Δ11	ΕΝΤΥΠΟ ΑΠΟΨΕΩΝ ΕΝΔΙΑΦΕΡΟΜΕΝΟΥ ΚΟΙΝΟΥ ΕΠΙ ΤΗΣ ΜΕΛΕΤΗΣ ΠΕΡΙΒΑΛΛΟΝΤΙΚΩΝ ΕΠΙΠΤΩΣΕΩΝ ΕΡΓΟΥ Η΄ΔΡΑΣΤΗΡΙΟΤΗΤΑΣ ΚΑΤΗΓΟΡΙΑΣ Α ΓΙΑ ΤΗ ΔΙΑΔΙΚΑΣΙΑ ΔΗΜΟΣΙΑΣ ΔΙΑΒΟΥΛΕΥΣΗΣ
-----	--

«ΜΙΚΡΟ ΥΔΡΟΗΛΕΚΤΡΙΚΟ ΕΡΓΟ (ΜΥΗΕ) "ΜΟΚΕΣΤΙΑΝΟ" ΙΣΧΥΟΣ 0.91 MW».
ΠΕΤ: 2410002923

IV. ΠΑΡΑΤΗΡΗΣΕΙΣ ΕΠΙ ΤΗΣ ΜΕΛΕΤΗΣ ΠΕΡΙΒ/ΚΩΝ ΕΠΙΠΤΩΣΕΩΝ

Αντιφατική περιγραφή της όδευσης του αγωγού και του μήκους επέμβασης εκτός οδού

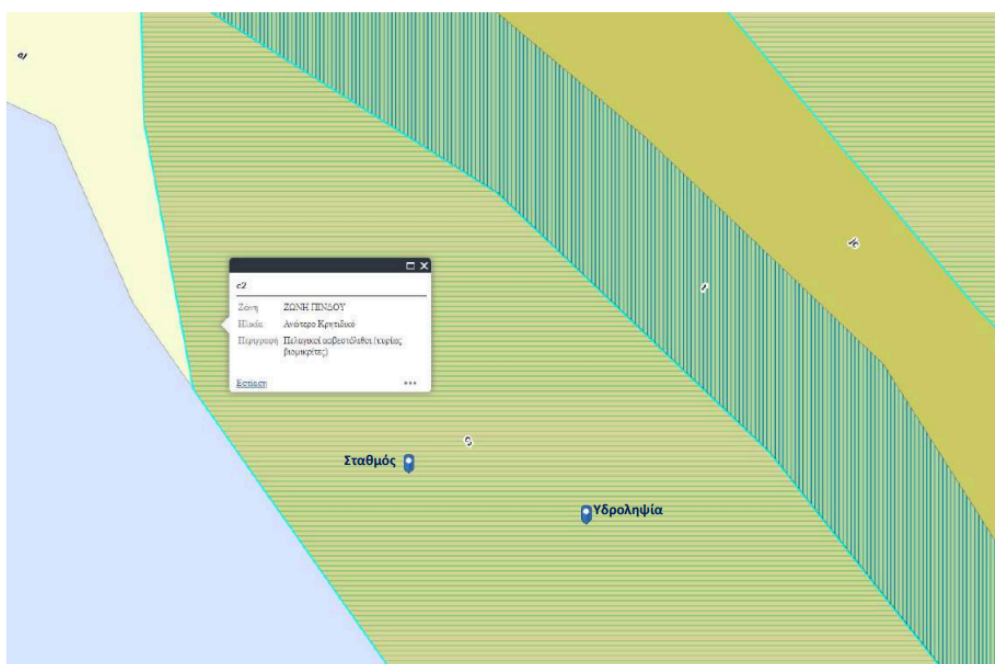
Η ΜΠΕ(επικαιροποιημένο αρχείο), ενότητα 3.1, σελ. 38, και ενότητα 6.2.2, σελ. 94, αναφέρει ότι ο αγωγός προσαγωγής ακολουθεί τις οδούς εξυπηρέτησης και αποκλίνει από αυτές μόνο

στα τελευταία 105 m, όπου τοποθετείται υπόγεια στο πρανές μέχρι τον σταθμό παραγωγής. Η ΕΟΑ, ενότητα 4.1, σελ. 215 — PDF 216, υιοθετεί την ίδια περιγραφή, προσδιορίζοντας 1.025 m εντός οδών και 105 m εκτός αυτών, και τη χρησιμοποιεί ως αιτιολογία ελαχιστοποίησης των αποψιλώσεων. Αντίθετα, το συνοδευτικό T1 Οδοποιίας, σελ. 7 — PDF 8, αναφέρει ότι ο αγωγός εγκαταλείπει την οδό στα τελευταία 250 m και κατέρχεται στο πρανές μέχρι το κτίριο του σταθμού. Η διαφορά των 145 m αφορά το μήκος εγκατάστασης εκτός οδού, δηλαδή παράμετρο που επηρεάζει άμεσα την έκταση των εκσκαφών και των επεμβάσεων στη βλάστηση.

Οι αντικρουόμενες περιγραφές δεν τεκμηριώνουν με συνέπεια ποια διάταξη αποτελεί το τελικό αντικείμενο της περιβαλλοντικής αξιολόγησης. Ειδικότερα, η αιτιολόγηση της ΕΟΑ περί περιορισμού των αποψιλώσεων στηρίζεται στη μικρότερη από τις δύο αναγραφόμενες επεμβάσεις, χωρίς να εξηγείται η απόκλιση από τη συνοδευτική τεχνική μελέτη. Η ασυμφωνία αφορά ουσιώδες στοιχείο του σχεδιασμού και κλονίζει την αξιοπιστία της εκτίμησης του πραγματικού αποτυπώματος του αγωγού.
